Avis

relatif aux 5 projets de parcs éoliens sur les communes de Saint-Jean-sur-Moivre, Dampierre-sur-Moivre, La Chaussée-sur-Marne, Pogny, Francheville et Omey (51), portés par la société « Parcs éoliens des vents de la Moivre »

n°MRAe 2019APGE36

Figure 3 : Couloirs secondaires « avifaunes » de la zone d'étude en hachuré :

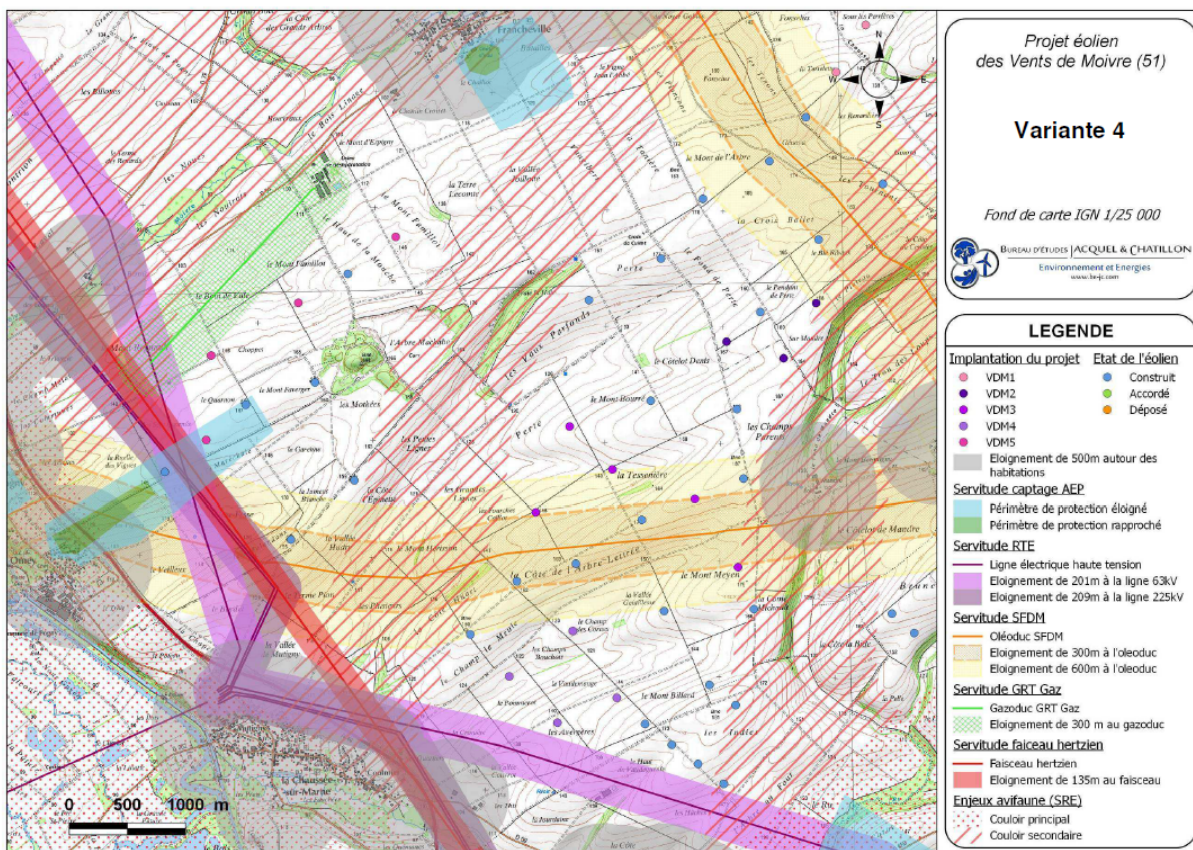
Le SRE de Champagne-Ardenne identifie des couloirs principaux de migration d'oiseaux et de chauves souris à sensibilité forte dans la zone d'étude éloignée. Le couloir migratoire d'oiseaux et de chauves-souris qui suit la vallée de la Marne affleure la zone d'étude du projet. 2 couloirs secondaires « avifaune » traversent la zone d'étude. Ils sont pris en compte dans l'étude d'impact et dans le choix final proposé pour l'implantation des éoliennes.

Figure 5 : présence des parcs éoliens construits (vert), autorisés (bleu), déposés (rouge) et refusés (étoiles noires) dans l'aire d'étude éloignée :

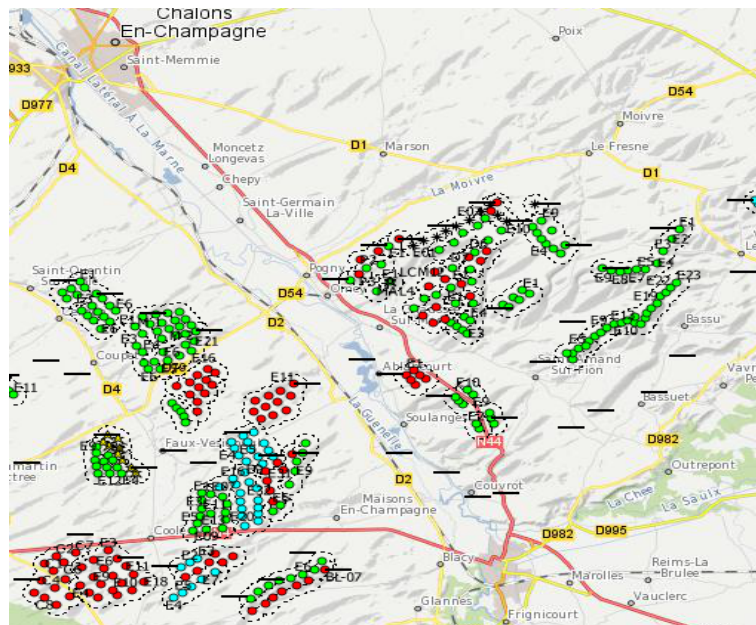
4 variantes ont été proposées dans l'étude d'impacts commune aux 5 futurs parcs éoliens. Selon le porteur de projet, l'aspect paysager a été décisif dans le choix de la variante. Dans la variante retenue, les éoliennes conservent des distances d'éloignement aux habitations similaires aux parcs existants. Elles restent à distance des vallées voisines comme pour les parcs existants. A partir de la route nationale RN44, même si l'ensemble éolien est plus dense, son effet n'entraîne pas de mutation visuelle majeure. Il est à noter que les effets du projet sont contenus dans un angle assez restreint (étant donné le nombre d'éoliennes et de parcs), mais cela contribue à renforcer la composante éolienne dans un paysage déjà fortement occupé.

Figure 6 : Diagramme d'encerclement de Francheville :

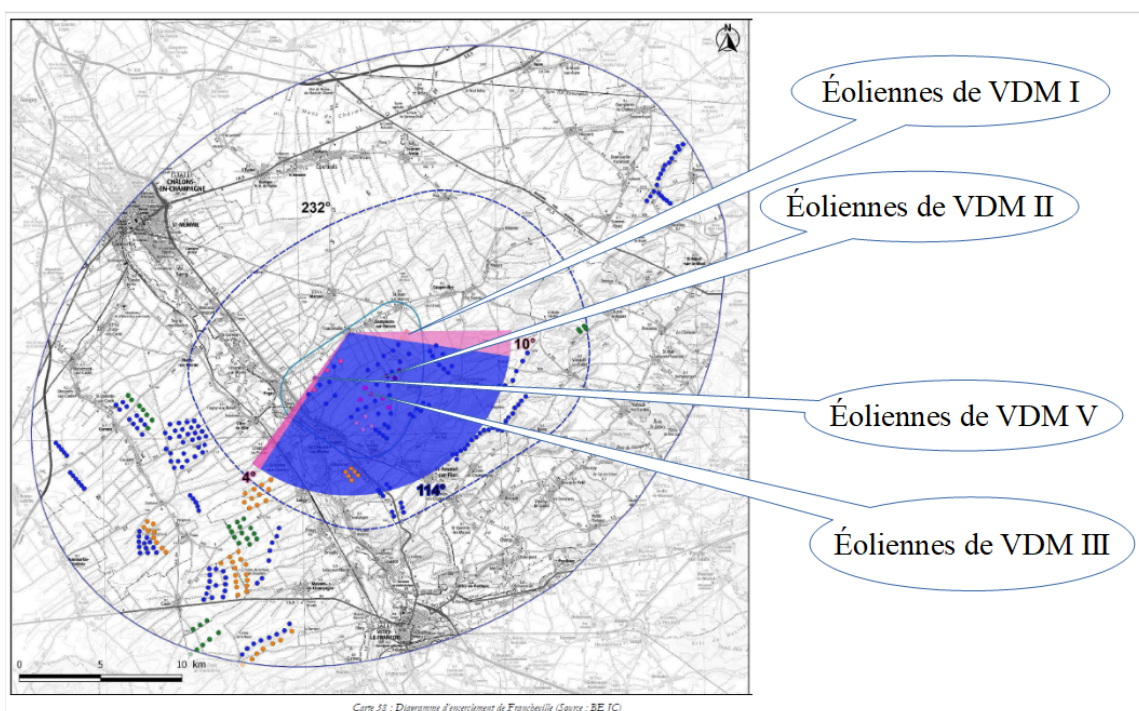
L'angle maximal estimé de visibilité supplémentaire par le projet est de 10° sur le point de vue de Francheville, ce qui reste faible au regard des 114° ouverts sur l'ensemble des parcs construits. Aucun angle supplémentaire de visibilité n'est créé par les éoliennes de VDM II et VDM III, car elles sont situées à l'intérieur, voire au centre, de plusieurs parcs existants.

L'angle supplémentaire de visibilité dû au projet VDM V est seulement de 4° du point de vue de Francheville. Cela n'est pas forcément perceptible, d'autant plus qu'à partir de ce point de vue l'angle de vue ouvert sur les parcs éoliens existants est de 114°.

Figure 7 : Diagramme d'encerclement de Pogy :

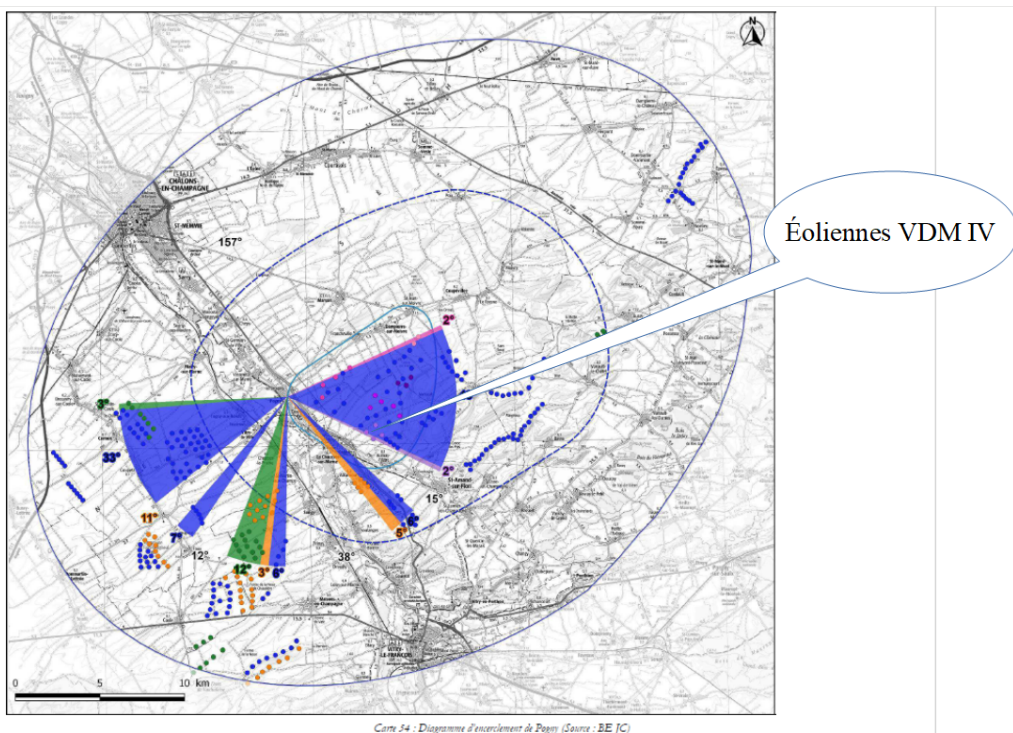
L'angle supplémentaire de visibilité dû au projet VDM IV est seulement de 2° du point de vue de la commune de Pogny. Cela n'est pas forcément perceptible, d'autant plus qu'à partir de ce point de vue, il existe déjà cinq angles de visibilité (voir figure 7 ci-dessous).
